Mission régionale d'autorité environnementale

**Avis délibéré
sur le projet d'aménagement de
la zone d'aménagement concerté (Zac)
Python-Duvernois
Paris 20^e (75)**

N° APJIF-2023-064
du 08/12/2023

Figure 4 : Plan masse de l'existant en 2020 (annoté MRAe) et du programme bâti prévisionnel (source : étude d'impact, p. 19 et 18)

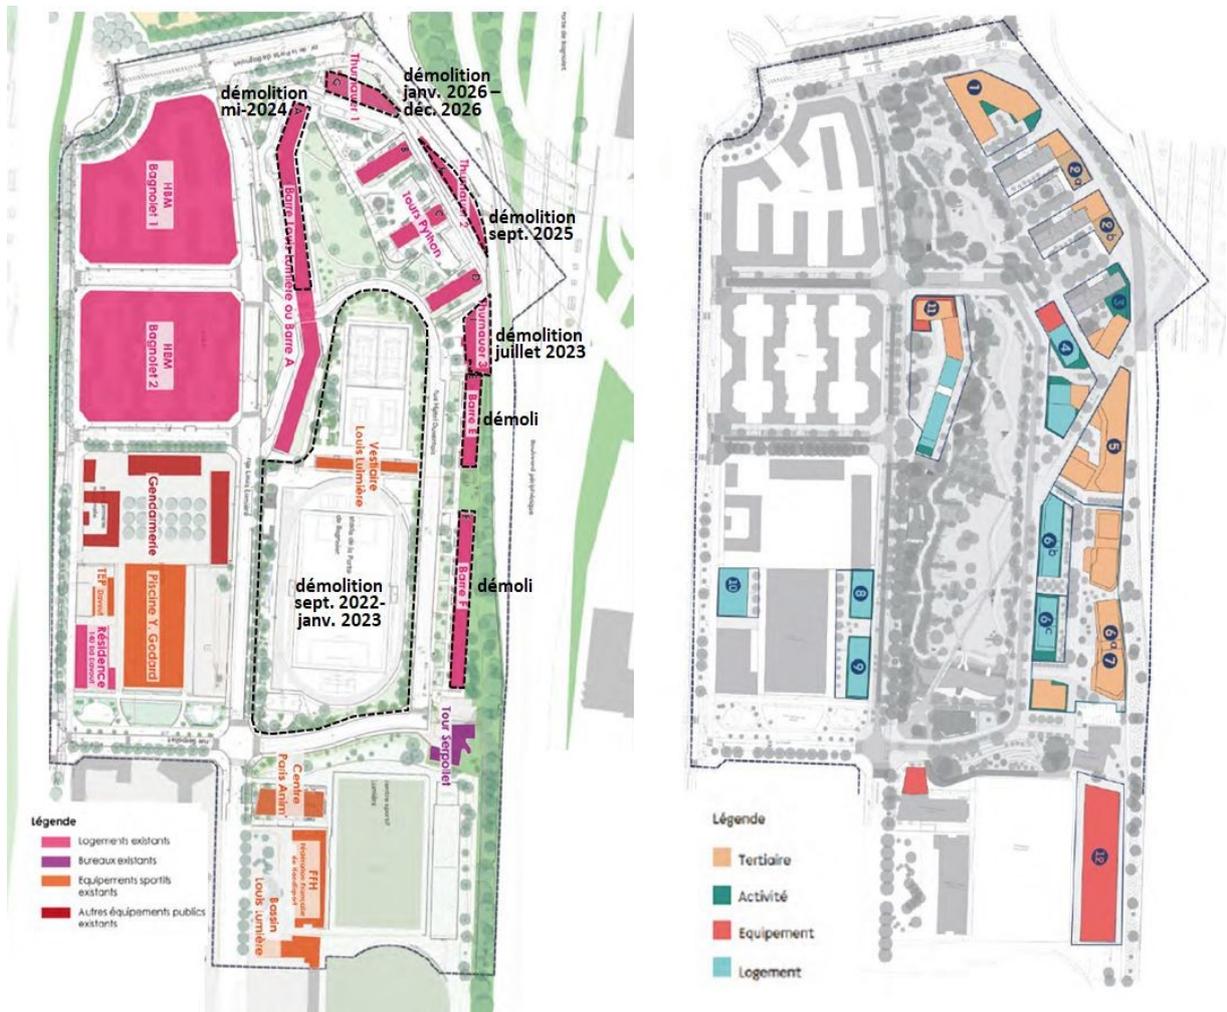
Il entraînera plusieurs démolitions, qui s'étaleront jusqu'en décembre 2026 : les barres E et F, les barres Thurnauer 1, 2 et 3 (G, H et I), la partie nord de la barre Louis Lumière (A1), et les installations sportives de la Porte de Bagnolet (terrains de tennis et de football). D'après le dossier, les barres E, F et Thurnauer 3 (I), ainsi que le stade ont déjà été démolis en 2023 (p. 56). Au total, 306 logements seront démolis (p. 173) (Figure 4).

L'étude d'impact présente par ailleurs des incohérences concernant le nombre de démolitions et de nouveaux logements : la description du projet indique 306 logements démolis et 360 construits, soit 54 nouveaux (p. 173), tandis que l'étude acoustique reprise par l'étude d'impact annonce 299 démolitions et 101 nouveaux logements (p. 247 et 253).

- **préciser le périmètre exact de la Zac Python-Duvernois en incluant toutes les opérations nécessaires (réhabilitations, relogements, etc.) ;**
- **détailler la description de l'ensemble des composantes du projet ;**
- **présenter la dynamique démographique attendue et un bilan du nombre total de logements, d'habitants et d'emplois actuels et projetés.**

Figure 9: Gain acoustique induit en façade par la présence de l'écran acoustique (source : étude d'impact, p. 257)

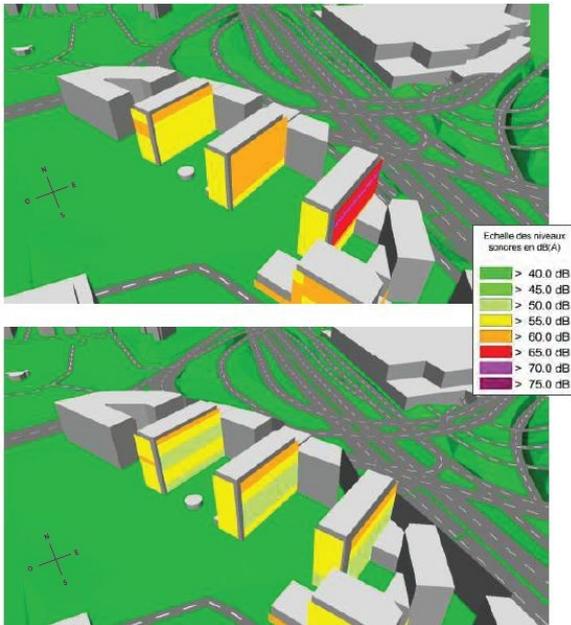
Des modélisations acoustiques des effets de ces écrans ont été réalisées. Les résultats dans l'étude technique sont présentés sous la forme des cartes de bruit en L_{Aeq} , des cartes de gain (nombre de décibels réduits grâce à la mesure), ainsi que des cartes de bruit en façade avec et sans écran acoustique. Ces dernières permettent d'observer que les écrans sont particulièrement efficaces pour les étages quatre à sept (-10 dB), mais permettent en tout état de cause un gain de 5 dB à tous les étages pour la portion nord du projet.

Des modélisations du même type ont été réalisées pour la seconde mesure de réduction du bruit envisagée : la couverture partielle du périphérique. Les gains attendus au niveau des logements sont plus faibles et atteignent un à trois dB au niveau des logements (cf. figure 10). Le maître d'ouvrage s'engage également à mettre en œuvre cette mesure de manière à réduire autant que possible l'exposition au bruit des futurs habitants.

- **quantifier les impacts des mesures de réduction du bruit prévues dans le cadre de la rénovation des logements existants ;**
- **modéliser les effets des nouveaux murs anti-bruit sur les bâtiments existants situés à proximité ;**
- **prévoir après implantation du projet une campagne de mesures permettant de démontrer si les objectifs de réduction du bruit sont atteints pour les logements, et mettre en œuvre des mesures correctives ou complémentaires le cas échéant.**

Figure 12 : Carte réalisée par Airparif de la concentration annuelle moyenne de dioxyde d'azote en 2022 (source : étude d'impact, p. 118)

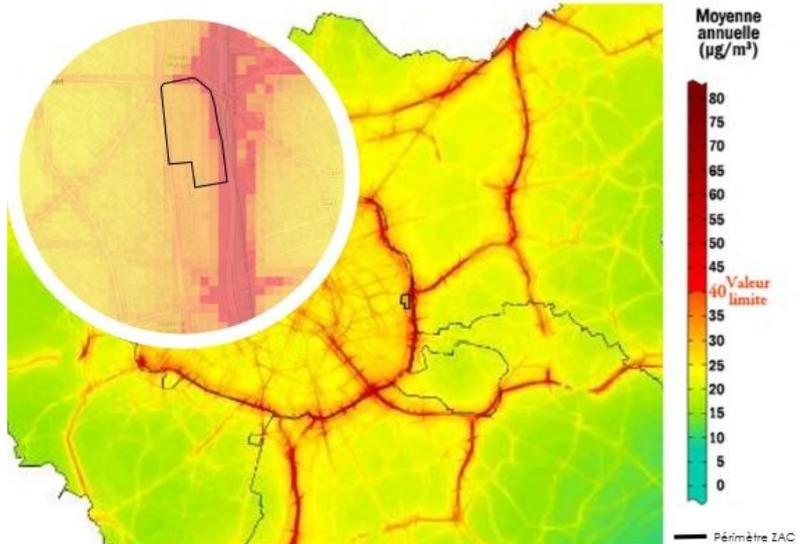
Cette pollution atmosphérique est confirmée par les cartes de concentration annuelle moyenne pour différents polluants réalisées par Airparif pour l'année 2022, qui montrent des niveaux compris entre 35 et 40 µg/m³ pour le NO₂ (cf figure 12) et entre 20 et 25 µg/m³ pour les PM₁₀¹³.

Figure 13 : Modélisation des concentrations en NO₂ à horizon 2024, avec et sans projet (source : étude d'impact, p. 245)

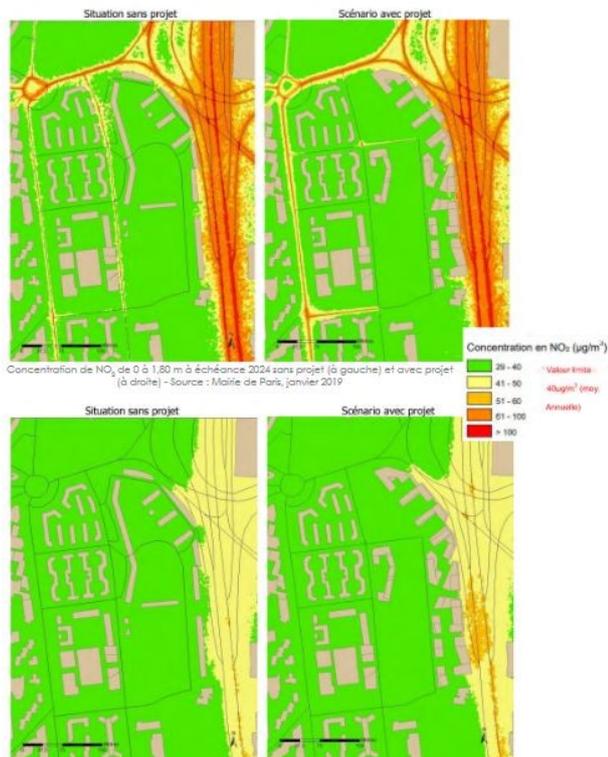
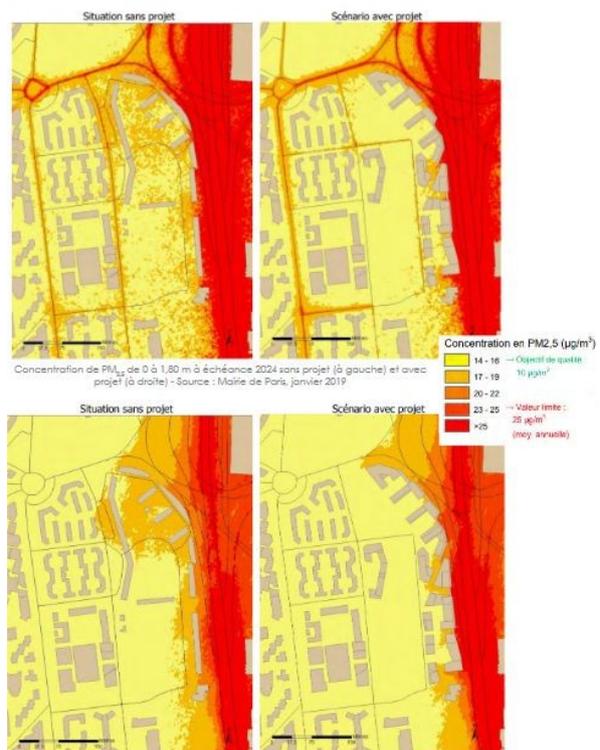
Toutefois, l'Autorité environnementale remarque que les cartes issues de ces modélisations ne s'appuient que sur les limites et objectifs de la réglementation nationale, sans faire référence aux valeurs guides définies par l'OMS. Ces valeurs, qui reflètent l'état de la connaissance en matière d'impact sur la santé humaine et constituent des seuils au-delà desquels la santé est altérée par la pollution atmosphérique, devraient, pour l'Autorité environnementale, servir de référence pour apprécier les incidences d'un projet. Or, les concentrations minimales représentées sur ces cartes ($29 \mu\text{g}/\text{m}^3$ pour le NO_2 , $19 \mu\text{g}/\text{m}^3$ pour les PM_{10} et $14 \mu\text{g}/\text{m}^3$ pour les $\text{PM}_{2,5}$) leur sont significativement supérieures (respectivement $10 \mu\text{g}/\text{m}^3$ pour le NO_2 , $15 \mu\text{g}/\text{m}^3$ pour les PM_{10} et $5 \mu\text{g}/\text{m}^3$ pour les $\text{PM}_{2,5}$).

Figure 18 : Carte de synthèse des abattages et des plantations prévues
(source : étude d'impact, p. 203)

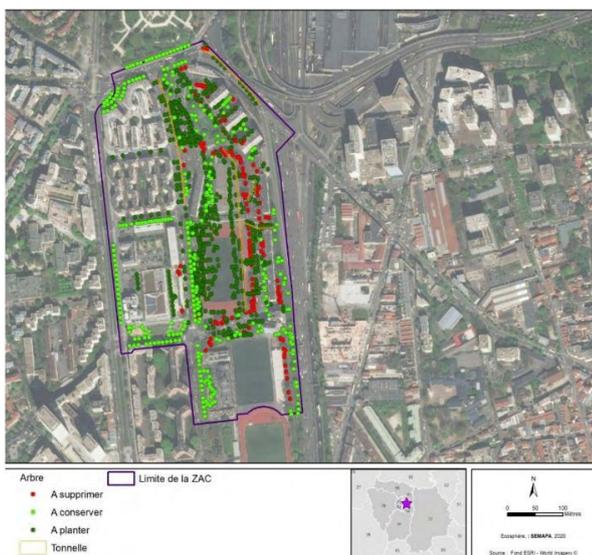
Dans le cadre du réaménagement du quartier Python-Duvernois, il est prévu d'abattre 138 arbres, soit environ 30 % des 455 arbres existants. Un diagnostic phytosanitaire du patrimoine arboré a été réalisé en 2021 (annexe 7). Les arbres présents ont été recensés et décrits selon plusieurs critères, pour permettre d'évaluer :

- justifier la nécessité des abattages d'arbres prévus et démontrer l'absence d'alternatives raisonnables possibles ;
- intégrer l'enjeu du risque allergène des arbres qui seront plantés, en choisissant des espèces à faible potentiel allergisant dans la palette végétale retenue.

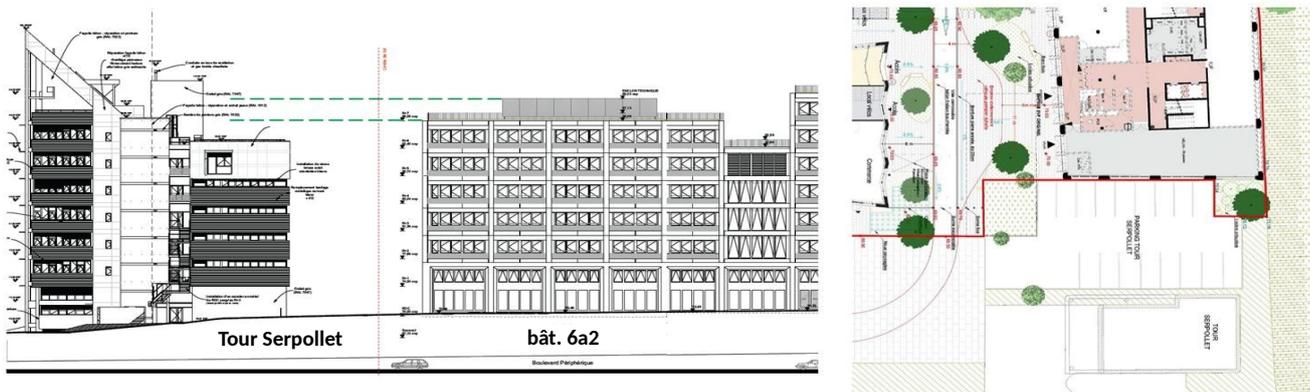
La notice architecturale et paysagère du lot affiche comme l'une des ambitions déterminantes du projet « l'intention d'inclure l'hôtel d'activité Serpollet [au sud-est du lot 6a7] dans un triptyque de gabarits équivalents, pour structurer une place à taille humaine » (PC04_COM, p.5). Or, l'Autorité environnementale observe que cette intention n'est traduite dans le projet, ni en termes de hauteurs, ni dans le traitement de l'espace au sol entre les bâtiments. En effet, la partie sud du bâtiment 6a2 comporte presque deux étages de plus (en prenant en compte l'étage technique en toiture) que le volume nord de la tour Serpollet. Par ailleurs, au sol, le périmètre du lot n'intègre pas l'espace libre entre la tour et le projet, actuellement constitué d'un parking automobile de surface.

(19) L'Autorité environnementale recommande de revoir l'articulation spatiale entre l'angle sud-est du projet du lot 6a7 avec l'existant, en établissant la hauteur sud du bâtiment 6a2 en fonction de celle du volume nord de la tour Serpollet et en intégrant la requalification de l'espace ouvert entre le projet et la tour, afin d'atteindre l'objectif d'« inclusion » de celle-ci.

Figure 27 : Modélisation des températures radiatives de jour avant et après la réalisation du projet (source : étude d'impact, p. 202)

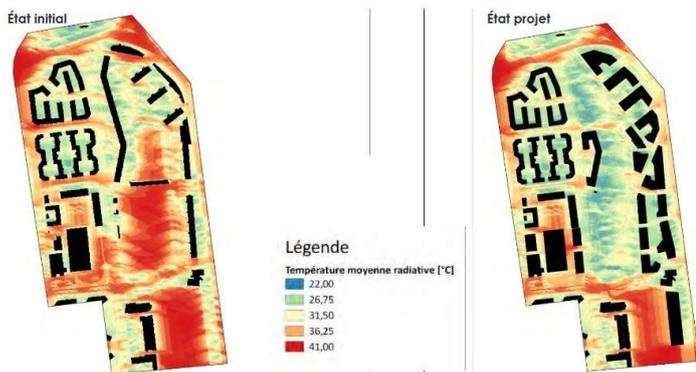
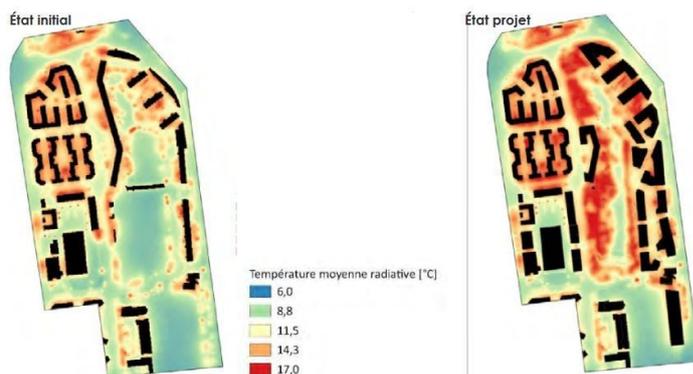
L'étude de l'effet d'ICU réalisée n'étant pas jointe au dossier, l'Autorité environnementale ne peut apprécier les paramètres retenus pour les modélisations, en termes d'évolution de la température moyenne. Par ailleurs, le dossier ne contient pas de modélisations sur le plus long terme, à horizon N+30 par exemple (en référence au délai de maturation du nouveau couvert boisé) ou à 2100, qui permet d'intégrer un réchauffement moyen de 4 °C²⁷.
